ЖИЛОЙ КОМПЛЕКС
по адресу:
г. Москва, ЦАО, ул. Садовническая, вл. 76/71

ПРОЕКТНАЯ ДОКУМЕНТАЦИЯ **Корректировка**

Подраздел 5
Сети связи
Часть 4
Автоматизация противопожарных систем

АА/БЭ-03-ДС3-ИОС5.4
Корректировка

Изм.	Кол.уч.	Лист	Ндок.	Подп.	Дата
Разраб.	Афанасьева				11.25
Проверил	Афанасьева				11.25
ГИП	Шараева				11.25
Н.контр.	Косылева				11.25

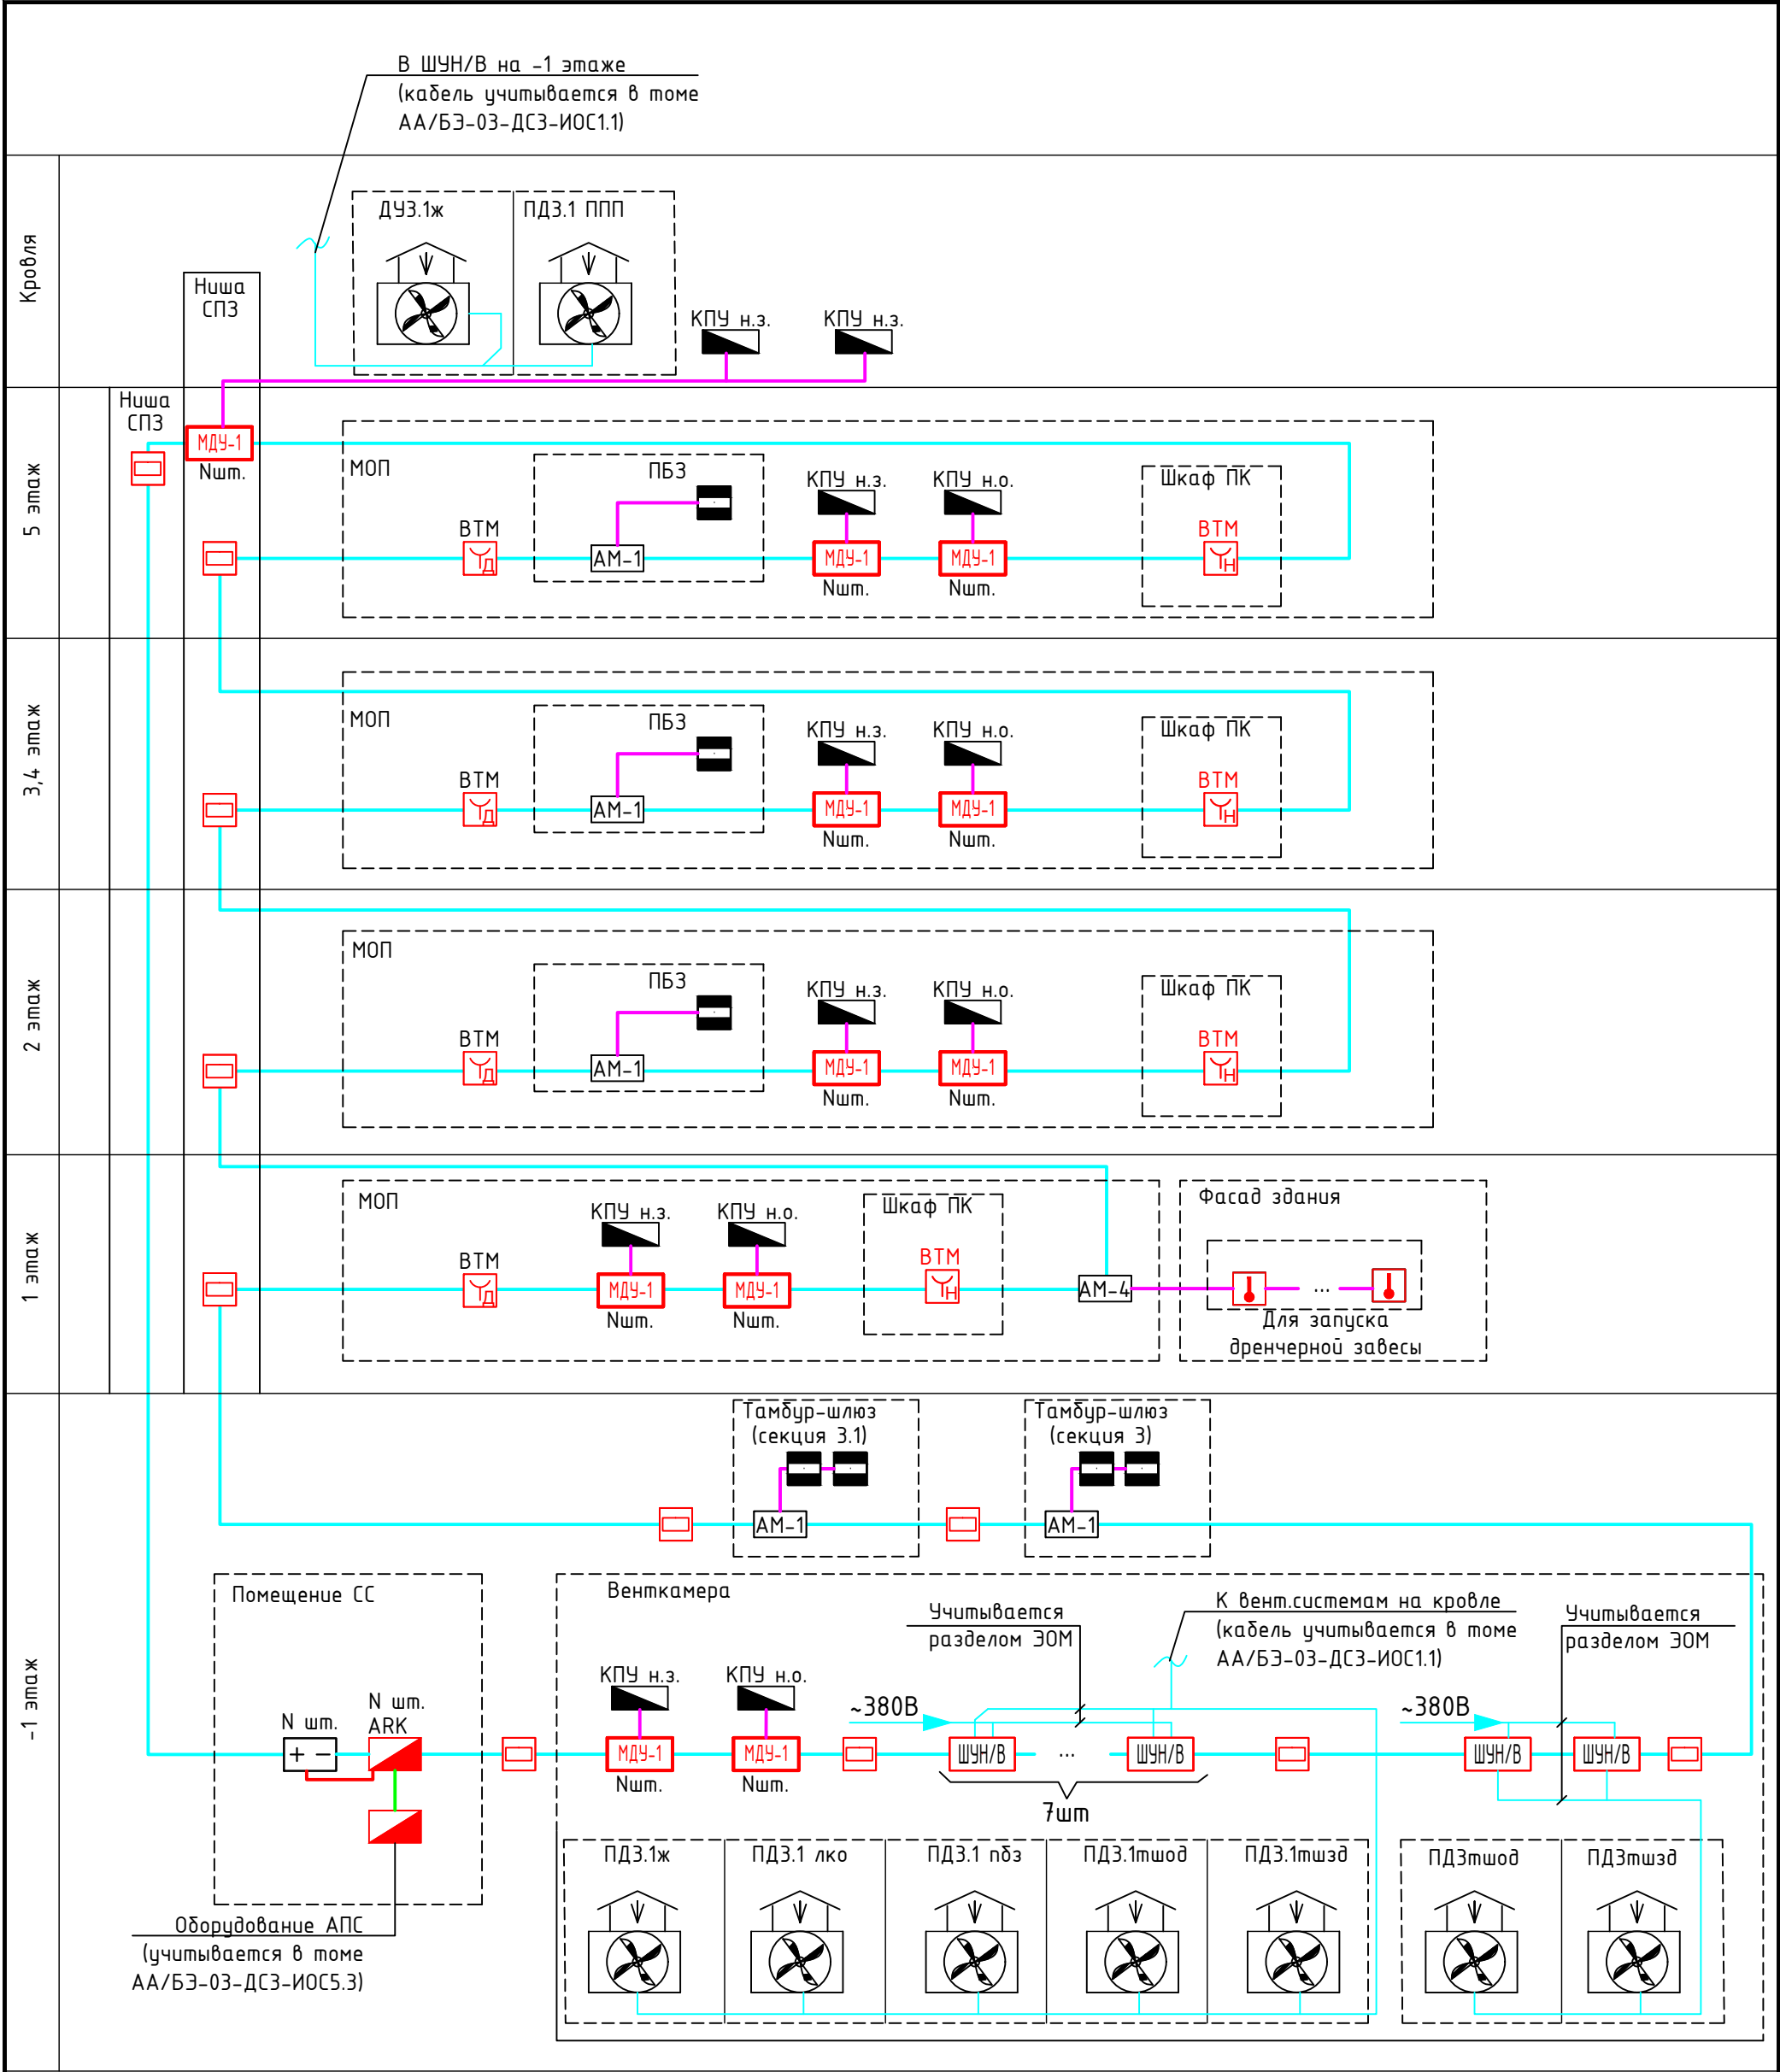
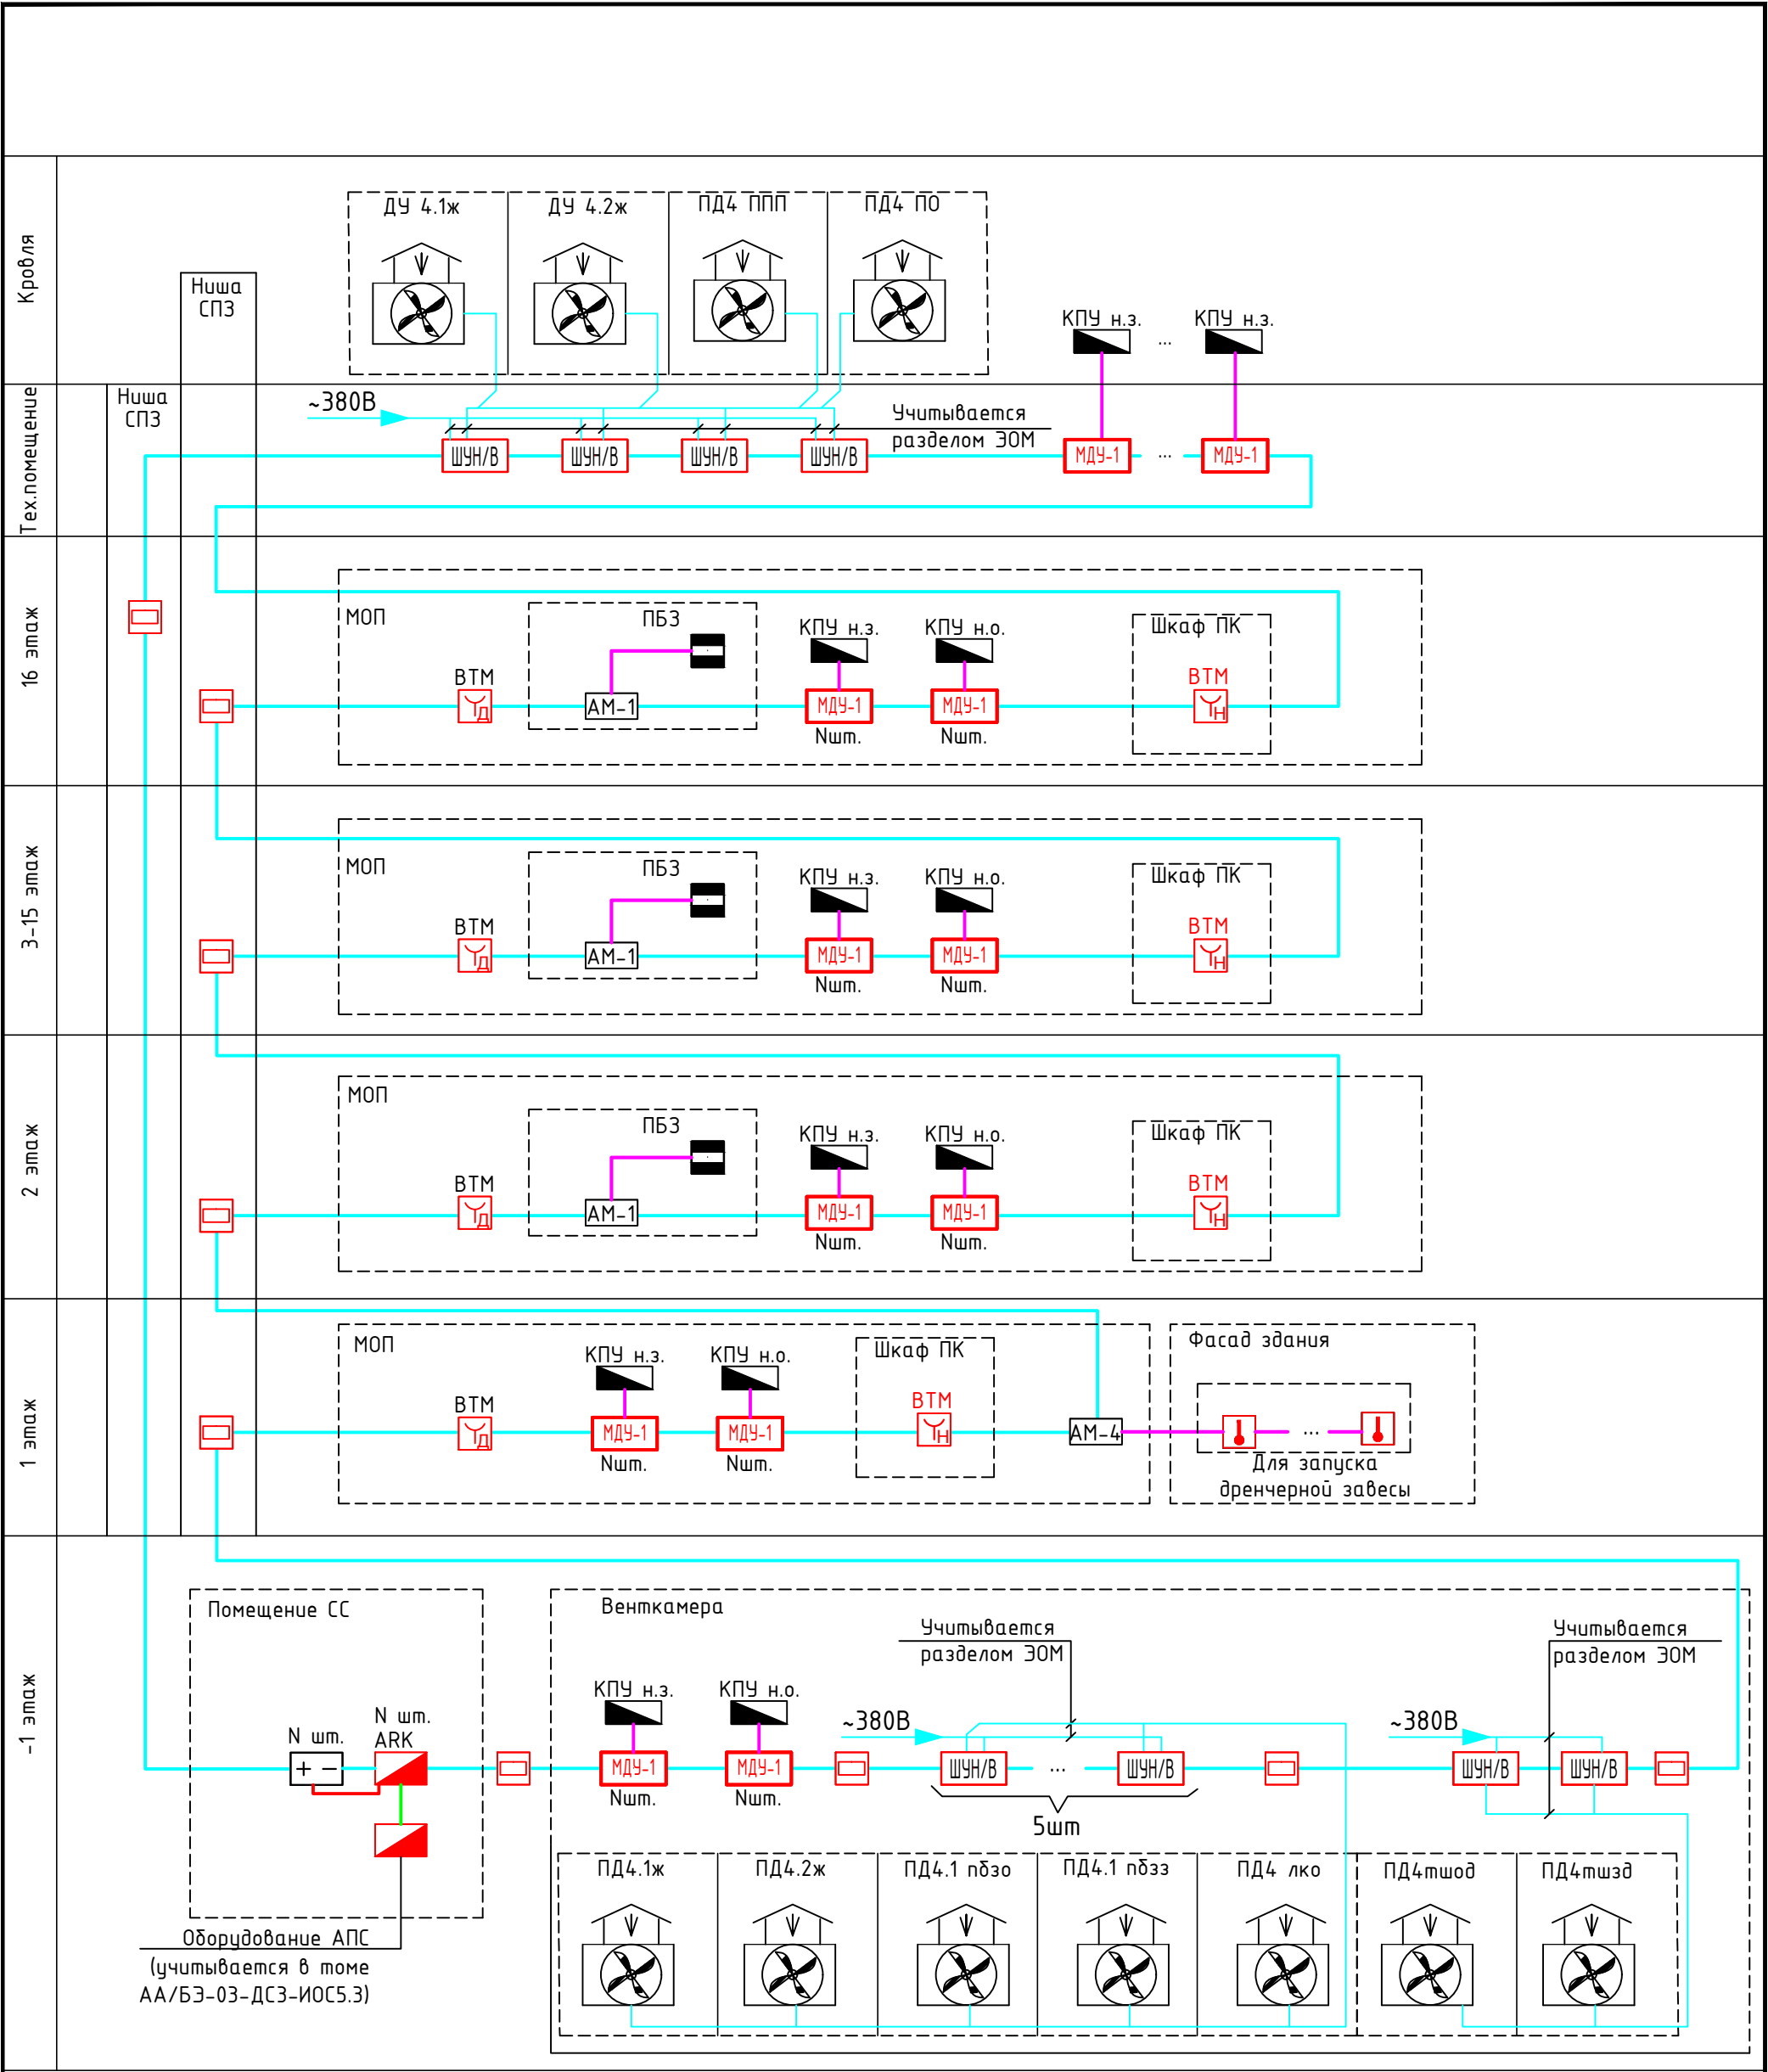
Ранее разработанные решения ПД, получившие положительное заключение негосударственной экспертизы от 19.08.2024 №77-2-1-3-047721-2024, от 23.04.2025 № 77-2-1-2-022133-2025, от 09.06.2025 № 77-2-1-2-032022-2025	Суть изменения, внесенного в рамках корректировки ПД	Ссылка по внесенным изменениям на состав ПД (Том, часть, страница, лист, корпус/оси/ секция)
Отсутствовала Аннотация	Пояснительная записка дополнена аннотацией	Том 5.5.4, ТЧ лист 4
Недостаточность сведений о документации. На основании которой выполнена корректировка ст.П	Исходные данные дополнены информацией о документах, на основании которых выполнена корректировка ст.П	Том 5.5.4, ТЧ лист 4,5
Управление лифтами задублированы. В томе ИОС5.3 так же предусмотрено управление лифтами при пожаре	Решения по управлению лифтами предусматриваются в томе ИОС5.3	Том 5.5.4, ТЧ лист 5
ШУН/В предусмотрены в томе ИОС1.1	ШУН/В предусматриваются в данном томе	Том 5.5.4, ТЧ лист 5, ГЧ лист 2-9
